改善箇所説明図②

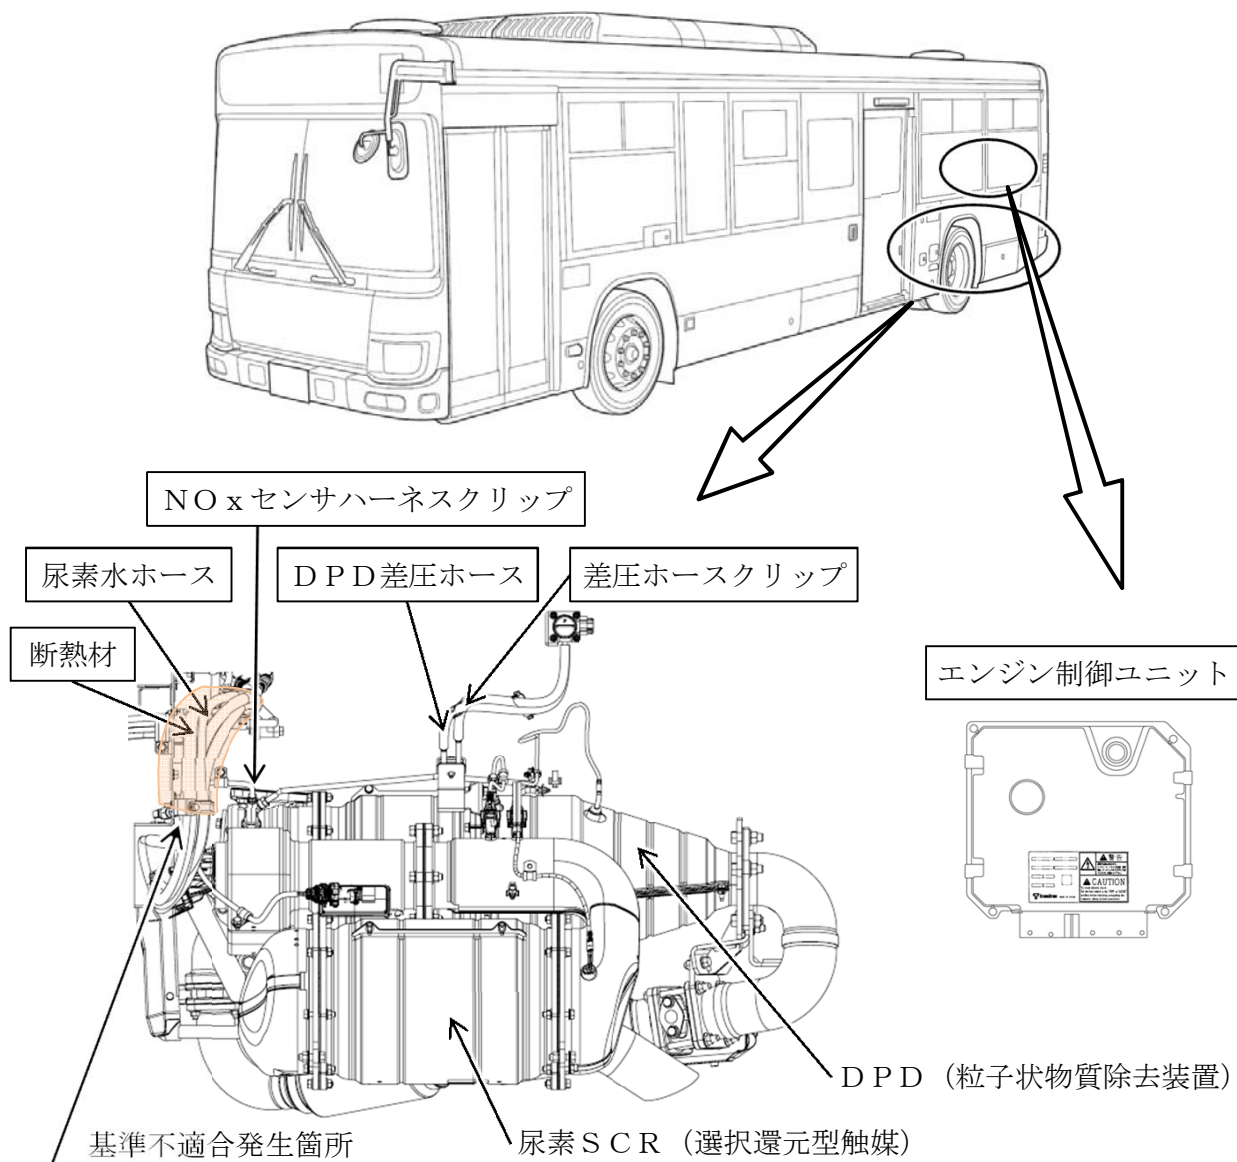
バスの排出ガス発散防止装置において、DPD (粒子状物質除去装置) 再生時のエンジン制御プログラムが不適切なため、DPD再生用燃料の一部がDPDの下流で燃焼し、尿素SCR (選択還元型触媒) 付近の排出ガス温度が高温となることがある。そのため、その放射熱により尿素水ホース等が溶損して尿素水が漏れ、排出ガス中の窒素酸化物 (NO_x) の排出値が基準値を超えるおそれがある。

全車両、エンジン制御プログラムを対策プログラムに書き換える。また、尿素水ホースに断熱材を追加し、差圧ホース、クリップを対策品に交換する。なお、尿素水ホースを点検し、溶損している場合は修復または新品に交換する。
